改善箇所説明図

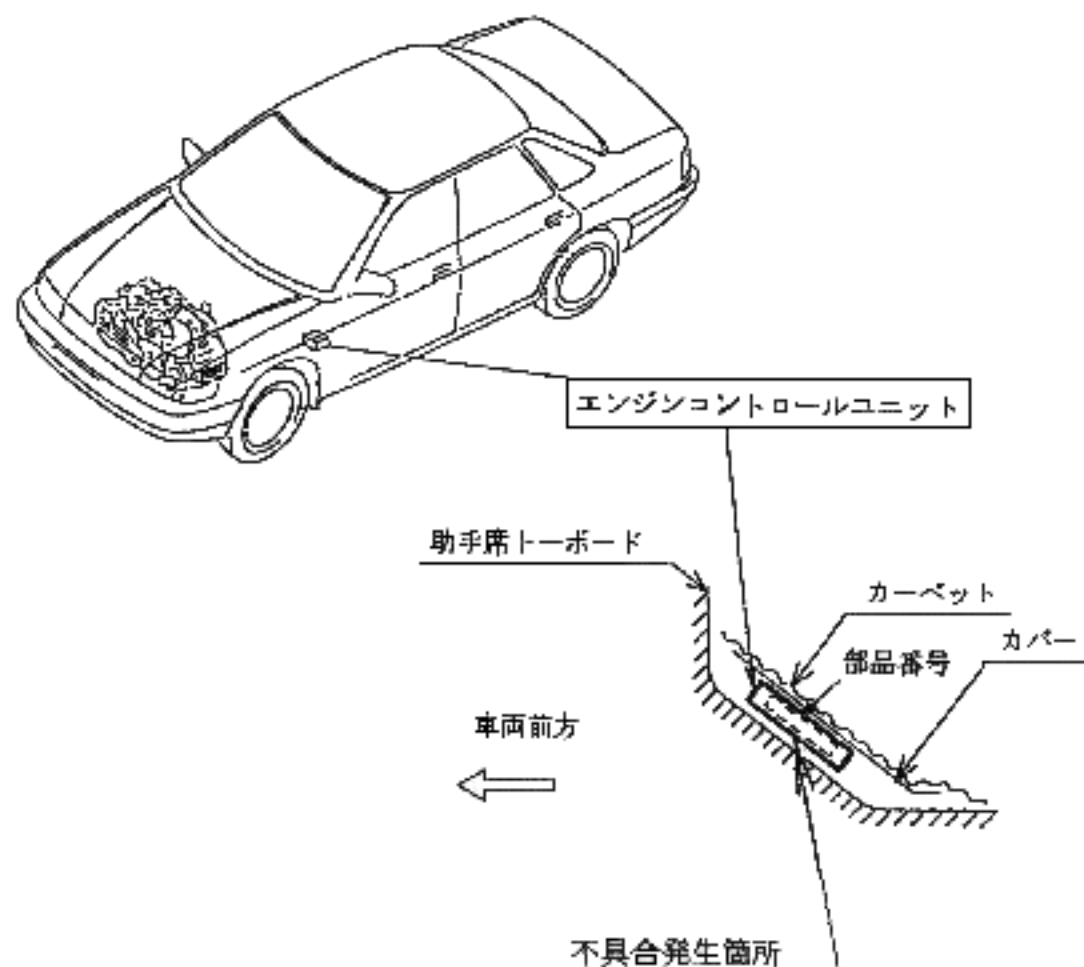
ターボ装着の原動機において、原動機制御のためのコントロールユニットの条件判定プログラムに不適切な部分があり、エンスト直後の再始動に時間がかかる場合がある。

全車両、当該コントロールユニットを改善品と交換する。

識別：改善品の部品番号

22611AC562

22644AA032

22611AC582
